Modulo per la presentazione delle osservazioni per i piani/programmi/progetti sottoposti a procedimenti di valutazione ambientale di competenza statale

ID: Codice procedura (ID_VIP/ID_MATTM):12691

“Progetto di un impianto eolico denominato “Pitigliano” ubicato nei comuni di Pitigliano (GR) e Sorano (GR) costituito da 20 (venti) aerogeneratori di potenza nominale 7,0 MW per un totale di 140,0 MW con relative opere connesse ed infrastrutture indispensabili”

Immagine 1. Vincoli ex art. 136 del CBC dal PIT della Regione Toscana e zona approssimativa dove è progettato l'impianto industriale.

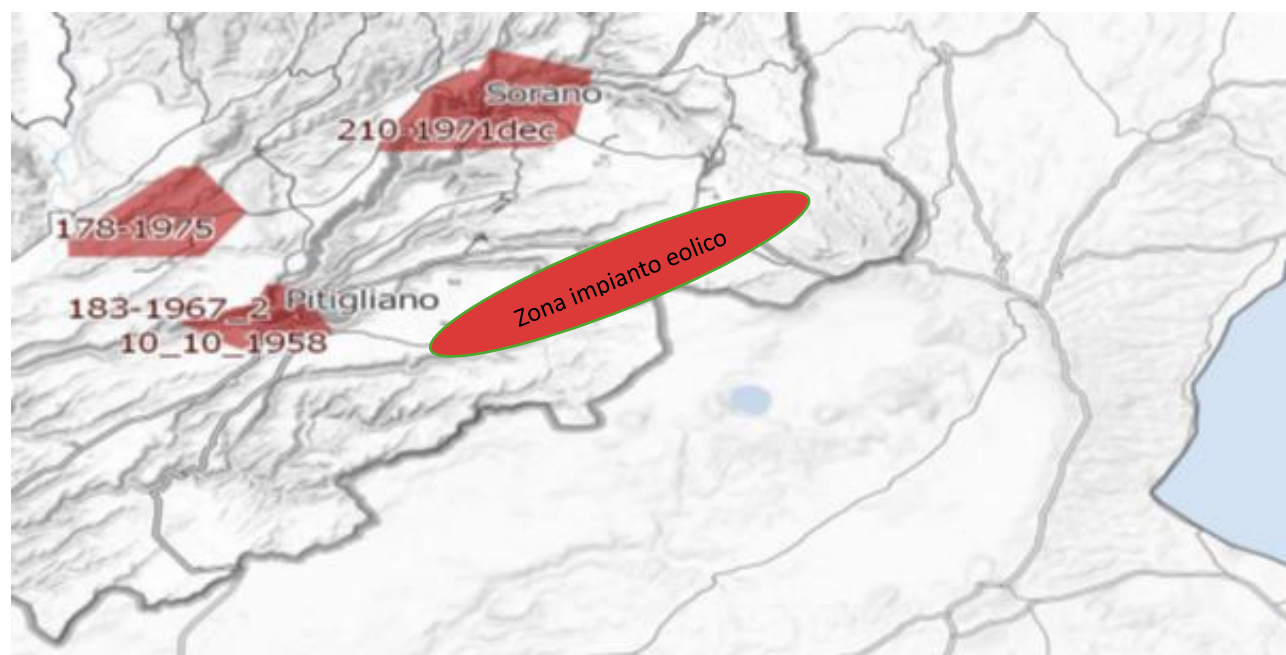
Al contrario si evidenzia che l'impianto eolico industriale citato non solo ricadrebbe con tutti e 20 gli aerogeneratori all'interno delle fasce di rispetto di 3 km di due vincoli paesaggistici di notevole interesse pubblico esistenti nella Regione Lazio e con una parte di essi nel vincolo paesaggistico del Centro abitato di Sorano (GR) quindi in aree non idonee all'installazione di impianti di energia rinnovabile. Addirittura, alcuni aerogeneratori sarebbero ubicati a poche centinaia di metri dai perimetri dei due vincoli paesaggistici laziali ex art 136 del CBC.

Inoltre, come sostiene la Proponente parte dell'impianto si verrebbe a trovare a 3,5 km dal centro abitato di Sorano. Infatti, tre degli aerogeneratori WTG 08, 09, 10 sono addirittura all'interno delle fasce di rispetto dei 3 km del suo vincolo paesaggistico di notevole interesse pubblico ex art 136 del CBC. Si evidenzia che così si crea

un'ulteriore incompatibilità con la tutela del Paesaggio.

Immagine 3. Cumulo di una parte di impianti eolici, fotovoltaici e geotermici industriali in progettazione ed esistenti intorno all’eolico industriale “Pitigliano”.

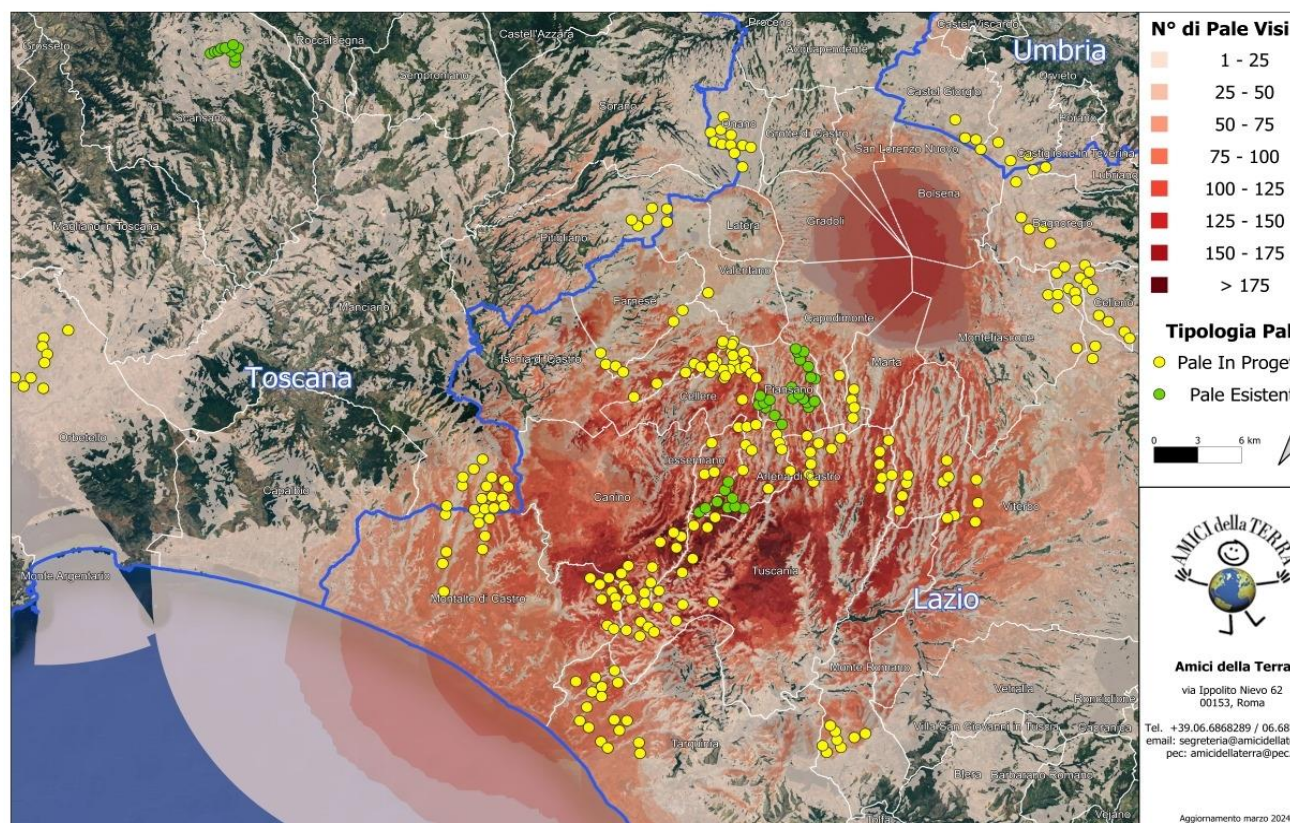
Beni Culturali “*Ambito paesaggistico, geologico e geomorfologico dell’orlo della caldera di Latera ...*” Non vengono nemmeno citati gli impianti eolici in progetto al MASE, il “Rempillo” (6 aerogeneratori) e un altro in verifica amministrativa di 14 aerogeneratori e 72, 6 MW. Ad oggi nei territori di Pitigliano, Sorano e in quello limitrofo potenzialmente potrebbero essere insediati 40 aerogeneratori alti 200 metri e larghi 170. Ma la proponente non cita neanche altri impianti che creerebbero il cumulo e quindi maggiore impatto. Infatti, sul territorio della “Città del Tufo” (Sorano e Pitigliano) impatterebbero anche l’impianto eolico “Montarzo” di Onano con 13 aerogeneratori con le dimensioni ricordate, l’altro eolico industriale nel territorio di Valentano con sette aerogeneratori (stesse dimensioni), gli impianti di Farnese con un minieolico di 3 Torri alte 60 metri già installate in località Poggio del Crognolo e l’impianto eolico industriale “Vallerosa” (7 aerogeneratori alti 200 metri e larghi 158 metri) in procedura VIA presso la Regione Lazio. Inoltre, altri impianti del minieolico già presenti a Valentano, Cellere e Piansano e due progetti eolici industriali con le stesse dimensioni (200 m x 170 m) nel Comune di Ischia di Castro. La valutazione del cumulo non prende neanche in considerazione gli impianti industriali di fotovoltaico e agrivoltaico in progetto a Farnese, Valentano, Ischia di Castro, Cellere. L’impianto geotermico in procedura Via al MASE, progettato nella Caldera di Latera. Quindi è stata effettuata una valutazione del potenziale impatto cumulativo non veritiera a dispetto di quanto affermato dalla proponente che sostiene di aver preso in considerazione uno spazio di 10 km intorno al suo impianto per gli impatti che si creerebbero.

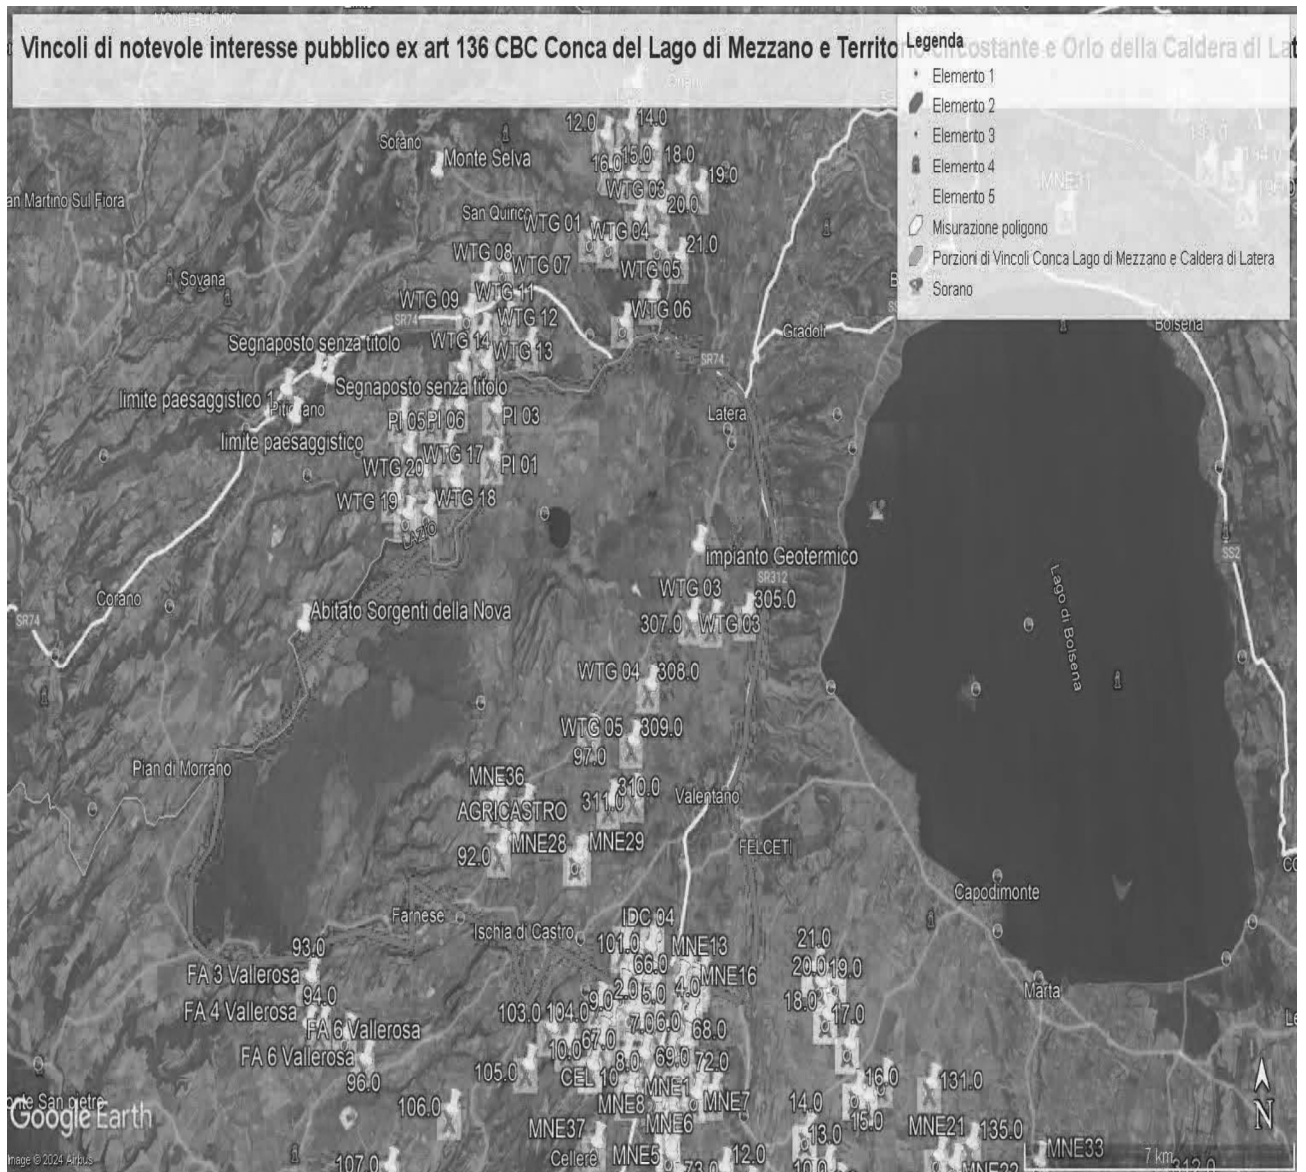
ma nelle sue immediate vicinanze (a soli 100 metri i primi due aerogeneratori) oltre ad impattare sul territorio e sulle economie di cinque Comuni del Lazio (Farnese, Onano, Latera, Valentano, Grotte di Castro e Gradoli) si trova nelle fasce di rispetto dei Beni di notevole interesse pubblico come si è evidenziate nelle Osservazioni precedenti e crea degli impatti negativi anche sui beni naturalistici come verrà dettagliato nell'Osservazione relativa alla Vinca. Inoltre, andrebbe a sommarsi al già enorme cumulo di impianti eolici e fotovoltaici e geotermici che creano una elevata criticità ambientale nella provincia di Viterbo e interferiscono anche con il territorio toscano come si può vedere dalle varie immagini dell'Allegato n. 1.

IMMAGINE n. 2 Impianto eolico industriale “Pitigliano” e distanze aerogeneratori dai Vincoli della Conca del Lago di Mezzano...

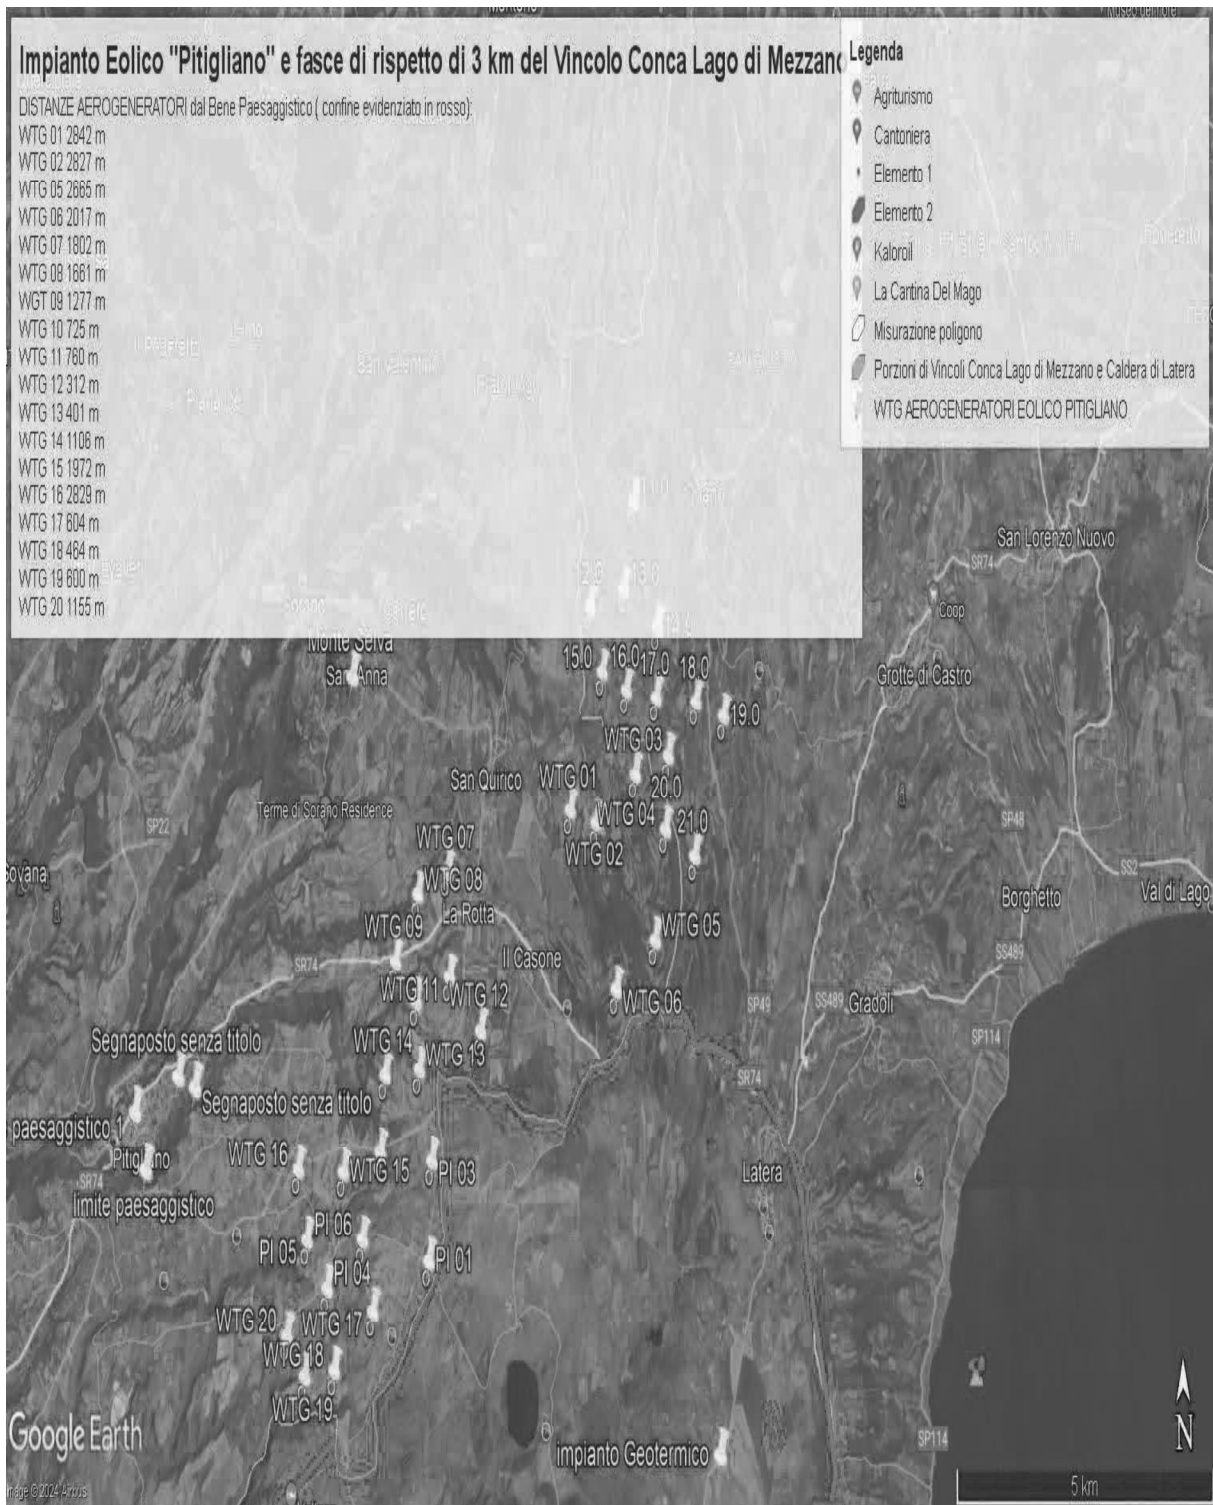
Come è illustrato nell'immagine si ribadisce che l'impianto industriale "Pitigliano" ricade completamente all'interno delle fasce di rispetto dei due vincoli di notevole

interesse pubblico e lambisce quelle di un terzo vincolo e quindi come affermato dal Consiglio di Stato nelle sentenze citate, l'impianto è insediato in area non idonea ai sensi dell'art. 20 comma 8 lettera c quater del D.Lgs. n. 199/2021 e ss.mm.ii al contrario di quanto sostiene la proponente.

IMMAGINE n. 3 Impianto eolico industriale "Pitigliano" e distanze aerogeneratori dai Vincolo "Orlo della Caldera di Latera.

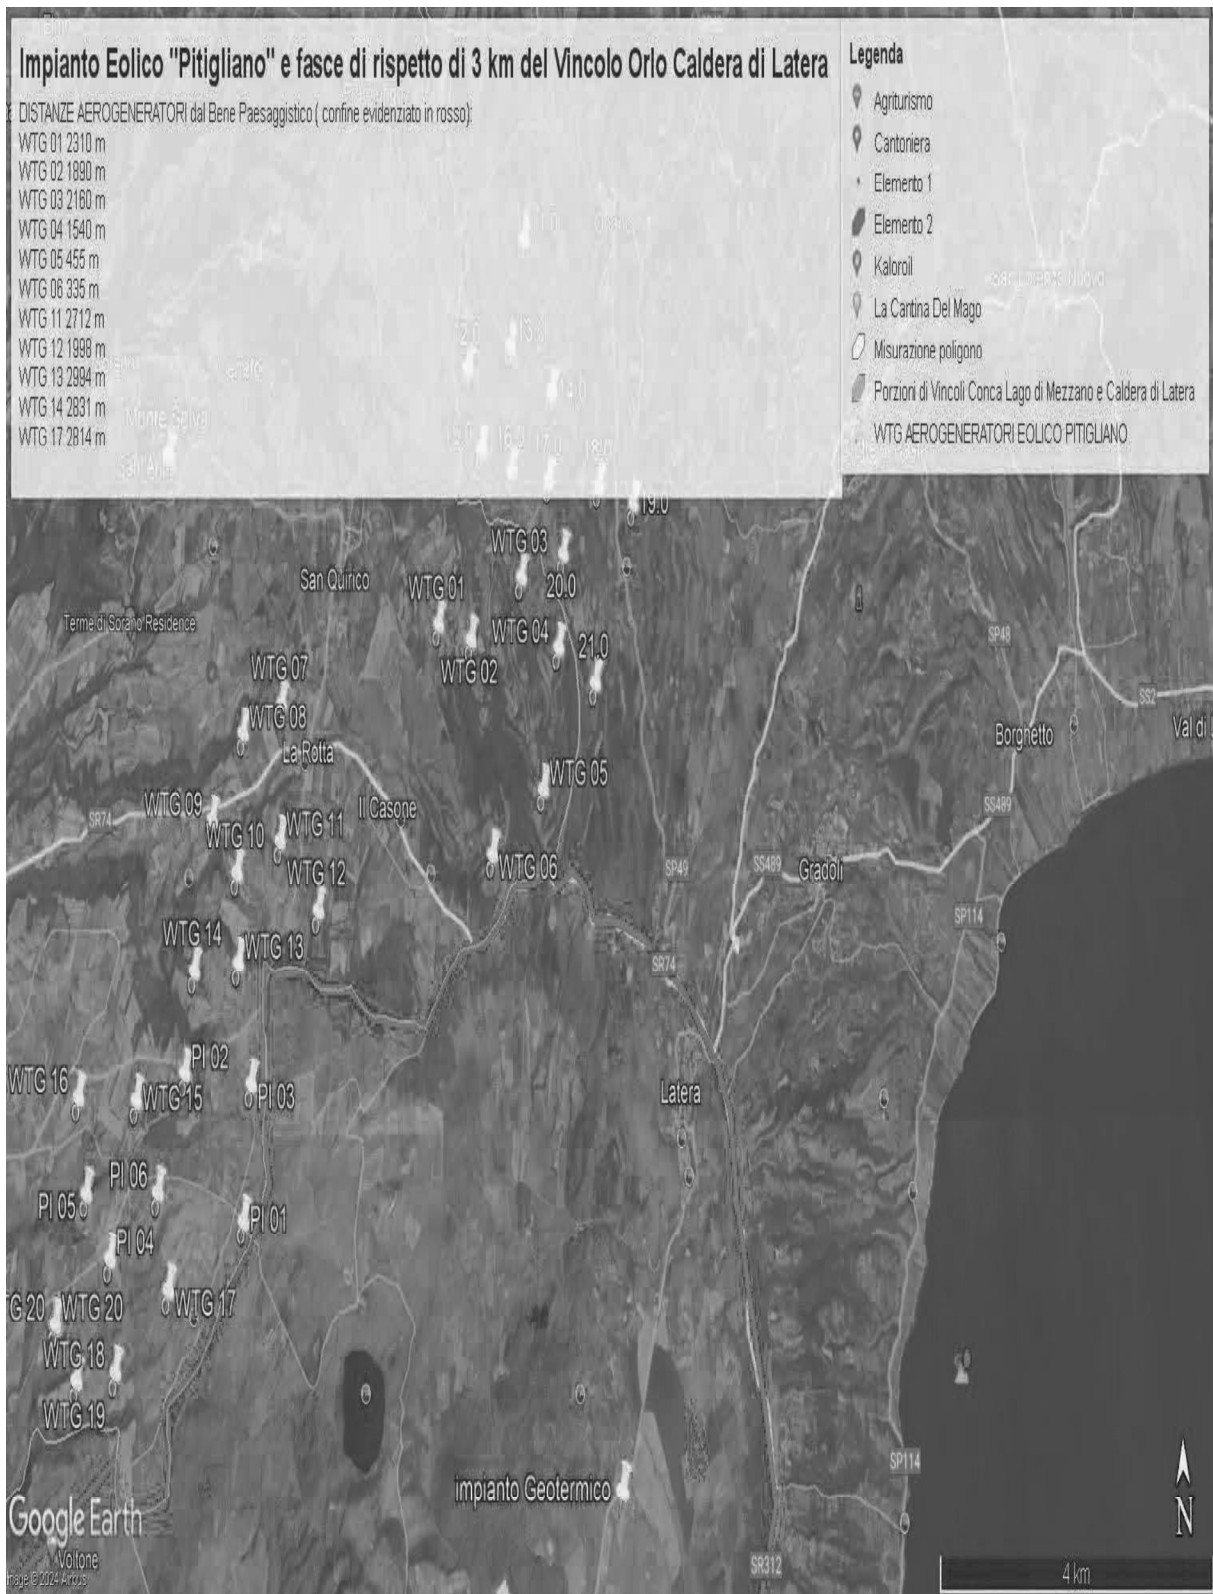
Concludendo, si evidenzia ancora che la proponente non effettuando la procedura prevista dalla Parte III delle Linee Guida nazionali ha ignorato un vincolo paesaggistico di notevole interesse pubblico istituito con un provvedimento del Segretariato regionale del Ministero della Cultura per il Lazio che ha emanato il Decreto di dichiarazione di notevole interesse pubblico n. 22 del 15.02.2024 ai sensi e per gli effetti dell'art. 136, co. 1, lett. c) e d) del decreto legislativo 22 gennaio 2004, n. 42, "Ambito paesaggistico, geologico e geomorfologico dell'orlo della caldera di

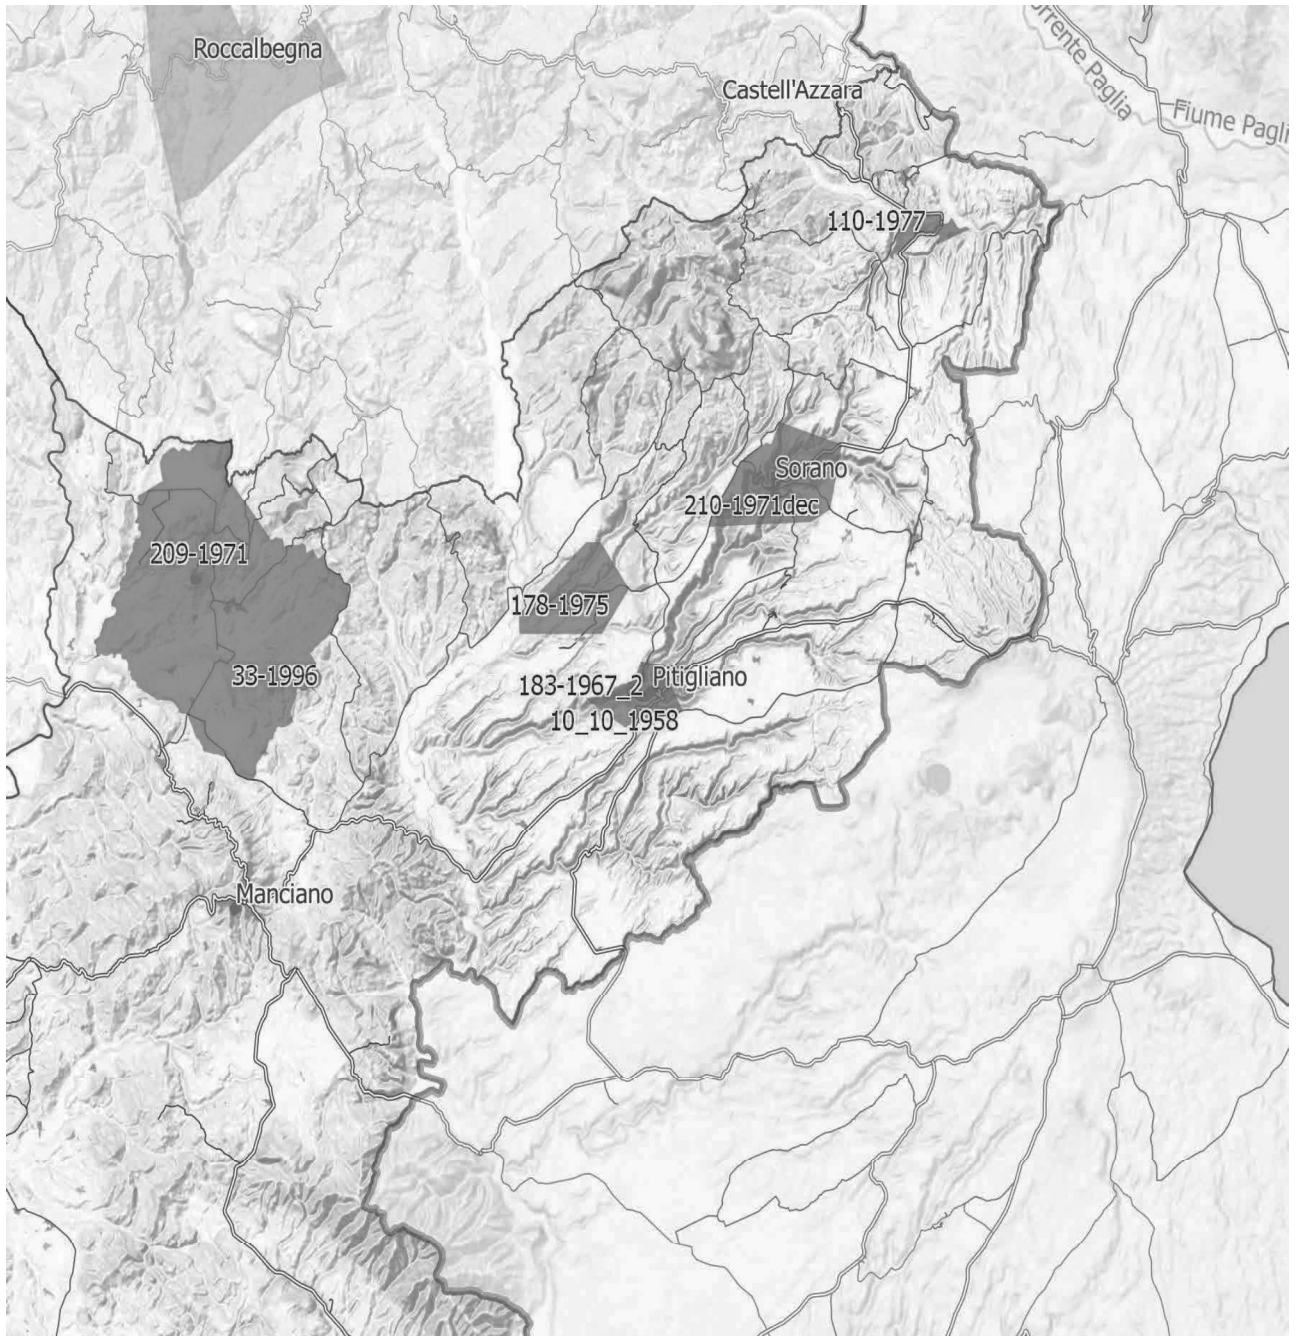
IMMAGINE n. 4 Si evidenzia che i tre aerogeneratori WTG 07, WTG 08 e WTG 09 impattano con il vincolo paesaggistico di notevole interesse pubblico del Centro Storico di Sorano. Il WTG 07 si troverebbe a 2828 m, WTG 08 2504 e WTG 09 2990. Il cavidotto dell'impianto invece impatta in buona parte del Vincolo paesaggistico ex art. 136 del CBC del Centro Storico di Pitigliano.
